Høringsuttalelse – Skolestrukturendring i Namsos kommune.

Bekymring - foreldet faktagrunnlag.

Sørenget skole – Ketil Mediaas Indbryn - konstituert rektor

Bygg F - 1902 - småtrinn, 3-4.klasse

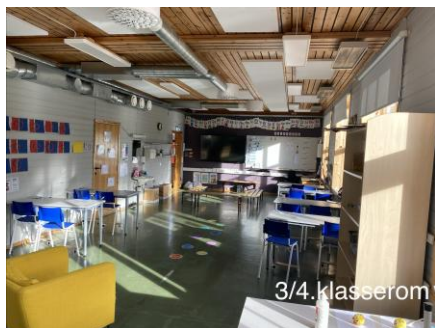
Ble bygd i 1902 (ikke 1920, som det står i Skolebruksplan her på Sørenget.

Ny rominndeling både i 1.etg og 2.etg. i 1999/2000.

Dette bygget er i de senere tid blitt brukt til 3. og 4.trinn, sort rom som gjør at vi kan lage flere «gruppe-avdelinger», som vi ofte har behov for nå vi har flere trinn sammen i undervisningen (les: fådelte).

Bygget har i senere tid hatt noe overflate renovering, skiftet til dimbare led-lys og i 2025 ble det skiftet ventilasjonsanlegg. Bygget inneholder garderobes to hovedinnganger, toaletter, også har det et loft som brukes som grupperom, og i tillegg er det et rom som er disponibelt for helsesykepleier.
